Keuringsverslag van een elektrische laagspanning- en zeer lage spanningsinstallatie

NIET CONFORM

Straatnaam Oude-Bruglaan
Huisnummer 112
Busnummer B006
Postcode 9160
Gemeente LOKEREN
Land België

Controlebezoek van een huishoudelijke installatie volgens (KB 08/09/2019) - AREI Boek 1- 6.5. en 4.2.4.3.

Afbeelding schakel- en verdeelbord:

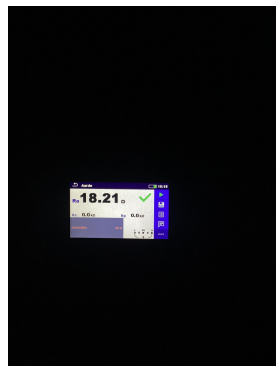
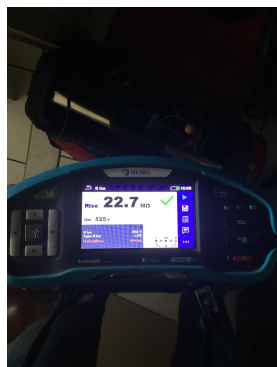
15.10 Niet gebruikte invoeringen van het verdeelbord zijn niet correct of onvoldoende afgedicht. (Boek 1 Afdeling 5.1.4. en 4.2.2.3.)

15.11 Interne verbindingen en/of doorsnede van de verdeelrails en verbindingen in het bord zijn onvoldoende. (Boek 1 Onderafdeling 4.4.1.1. en 4.4.1.5.)

15.13 De nominale spanning dient duidelijk vermeld te worden op een oordeelkundig gekozen plaats. (Boek 1 Onderafdeling 3.1.3.3.)

I: 2 verschillende draadsecties aangesloten in 1 automaat
